设计变更通知单

资料编号	水（改）-01
工程名称	国家质检中心贵阳检验基地 消防水池取水口	专业名称	给排水
设计单位名称	中铁第五勘察设计院集团有限公司	日 期	2025 年 12 月 02 日

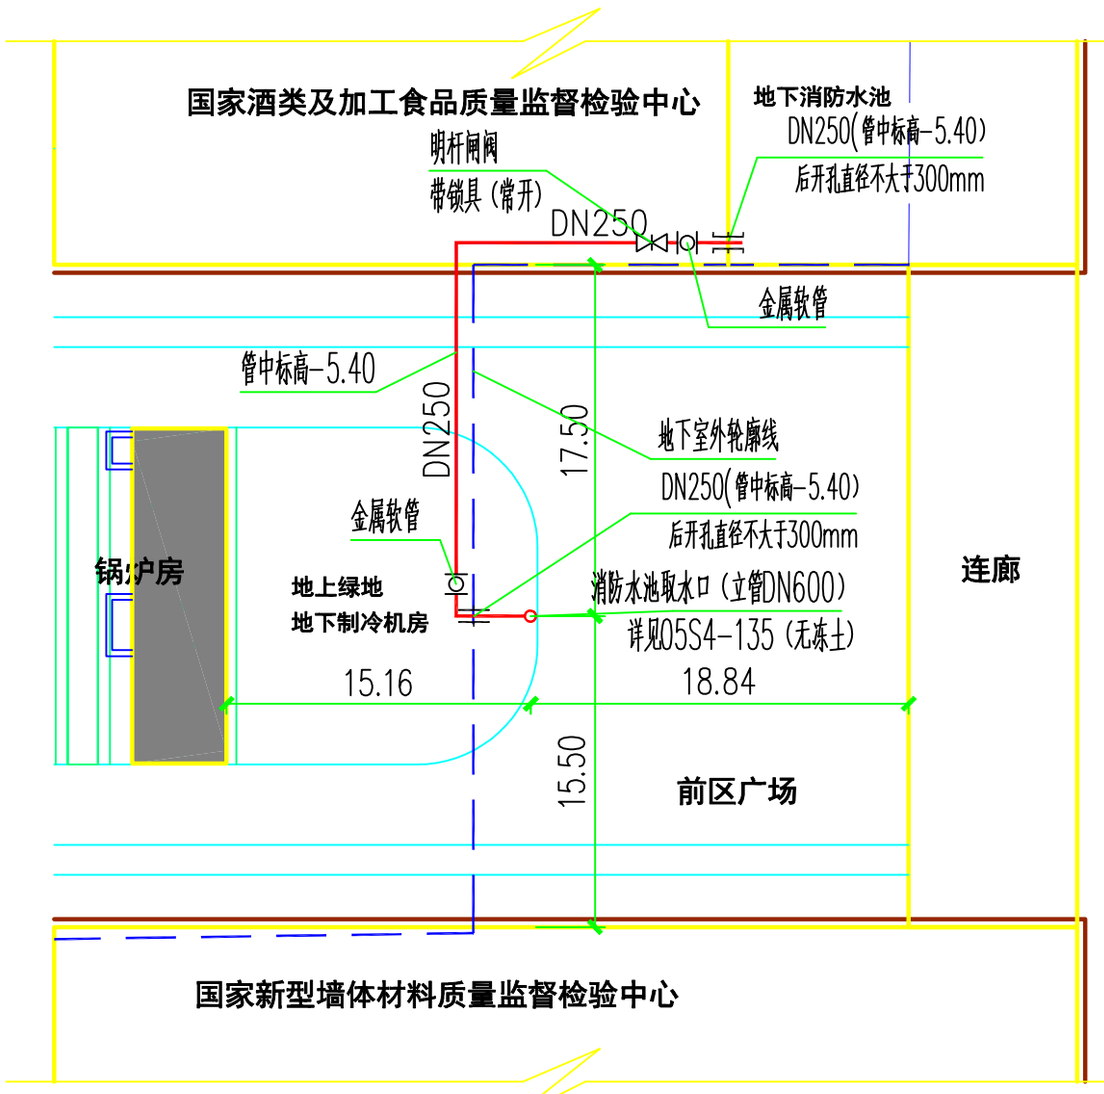
1、消防水池取水口按15S909《消防给水及消火栓系统技术规范》图示室外消防水池取水口做法示例（四），连通管DN250,取水口立管DN600,出地面300mm,底部设混凝土支墩，顶部设上锁金属井盖，详见05S4-135（无冻土）。

2、消防水池及制冷机房剪力墙开孔直径不大于300mm，开孔边缘与结构柱距离不小于600,采用静力切割，管外洞内缝隙防水封堵；消防水池内侧及制冷机房外墙防水按原同种材料及施工工艺恢复。

3、消连通管管材采用内外壁热浸镀锌钢管，沟槽式连接；室内管道刷环氧防锈漆两道，红色调和漆二道。埋地管道刷环氧防锈漆两道，沥青漆两道。管道安装完成应进行水压试验并冲洗干净,试验压力0.6MPa，其冲洗强度应达到消防时最大设计流量。
